**CCR-VIA -- COMITATO DI COORDINAMENTO REGIONALE PER LA
VALUTAZIONE D'IMPATTO AMBIENTALE****Giudizio n° 3419 del 25/05/2021****Prot. n° 2021/146835 del 13/04/2021****Ditta Proponente:** SACA S.p.A.**Oggetto:** Rinnovo di autorizzazione allo scarico ai sensi della L.R. n.60/2001 e s.m.i. di un impianto di depurazione biologica a fanghi attivi ubicato all'interno del territorio**Comune di Intervento:** Corfinio**Tipo procedimento:** Verifica di assoggettabilità ai sensi dell'art. 19 del D.Lgs. 152/06 e ss.mm.ii.**Presenti** (in seconda convocazione)**Direttore Dipartimento Territorio – Ambiente (Presidente)** ing. Domenico Longhi (Presidente Delegato)**Dirigente Servizio Valutazioni Ambientali** -**Dirigente Servizio Gestione e Qualità delle Acque**

Verifica di assoggettabilità a VIA
SACA S.p.A. - Rinnovo autorizzazione scarico impianto di depurazione biologica a fanghi attivi

Titolo dell'intervento:	Rinnovo di autorizzazione allo scarico ai sensi della L.R. 60/2001 e s.m.i. di un impianto di depurazione biologica a fanghi attivi ubicato all'interno del territorio del Comune di Corfinio (AQ)
Descrizione sintetica del progetto fornita dal proponente	<p>Il progetto riguarda la richie

Fig. 6 – Stralcio della carta delle pericolosità del PSDA (da fig. 5 contenuta nello SPA)

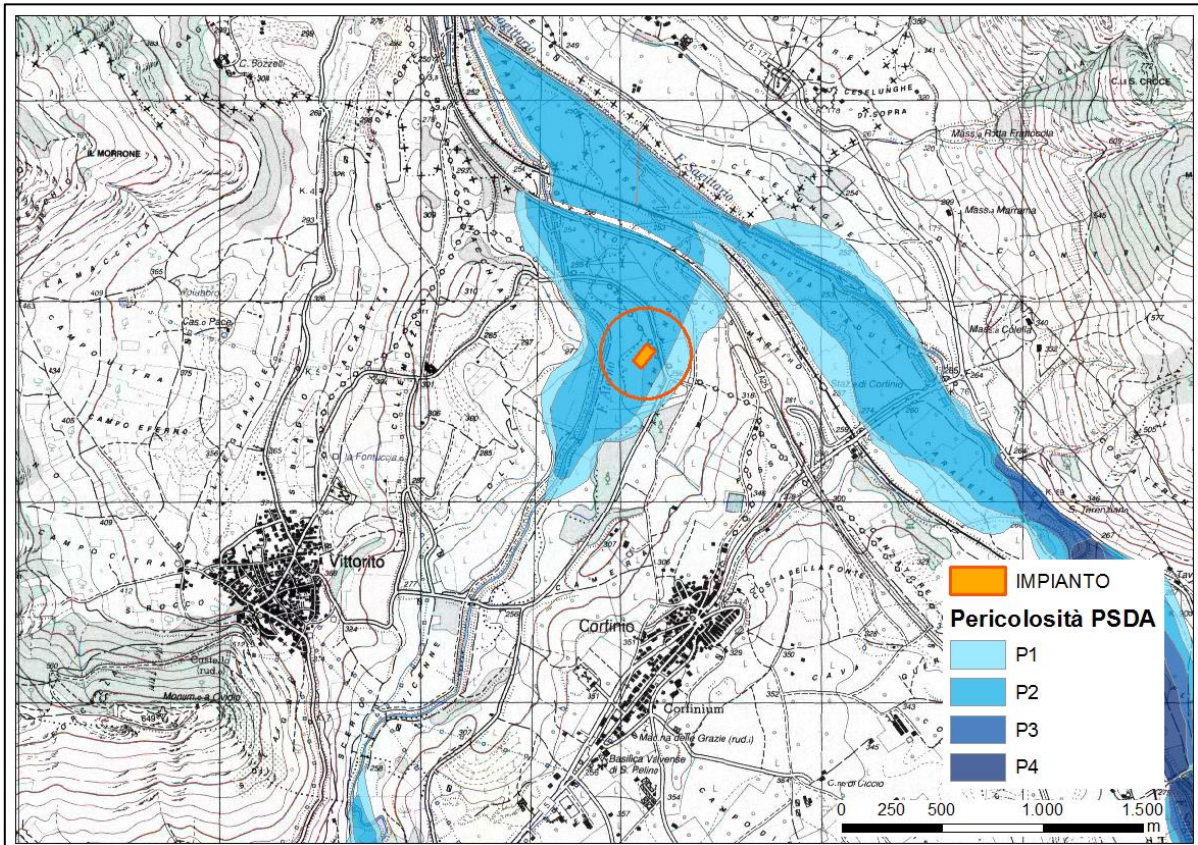
Successivamente, il Comitato di Coordinamento Regionale per la V.I.A. in data 27/03/2018 si è espresso nuovamente, con Giudizio n. 2883 di Rinvio per le seguenti motivazioni *“Si conferma il giudizio n. 2796, del 22/06/2017, in quanto, nello specifico, non è stato approfondito lo studio di valutazione degli impatti sulle matrici ambientali potenzialmente interessate in caso di fenomeni di esondazioni e delle conseguenti misure da porre in essere.”*

“Si conferma il giudizio del 22/06/2017, in quanto, nello specifico, non è stato approfondito lo studio di valutazione degli impatti sulle matrici ambientali potenzialmente interessate in caso di fenomeni di esondazioni e delle conseguenti misure da porre in essere”.

[...] L'articolo 7, comma 1, del PSDA afferma che tutti i nuovi interventi, opere ed attività ammissibili nelle aree di pericolosità idraulica molto elevata, elevata e media sono realizzati o iniziati subordinatamente alla presentazione dello studio di compatibilità idraulica di cui all'articolo 8, se richiesto dalle presenti norme.

Nel nostro caso, non avendo considerato il rinnovo un nuovo intervento, non abbiamo realizzato lo studio di compatibilità idraulica.

L'articolo 15 comma 2 del PSDA afferma che entro tre anni dall'approvazione del PSDA gli impianti di trattamento delle acque reflue e di smaltimento e recupero di rifiuti ubicati nelle aree di pericolosità idraulica molto elevata e elevata sono sottoposti a cura dei soggetti gestori ad una verifica del rischio idraulico esistente, anche sulla base delle linee guida di cui al comma precedente. I risultati della verifica, insieme al progetto obbligatorio per gli eventuali adeguamenti alle presenti norme, sono trasmessi all'autorità regionale competente.

Nel nostro caso ci troviamo in pericolosità media, pertanto non siamo soggetti all'Art. 15.
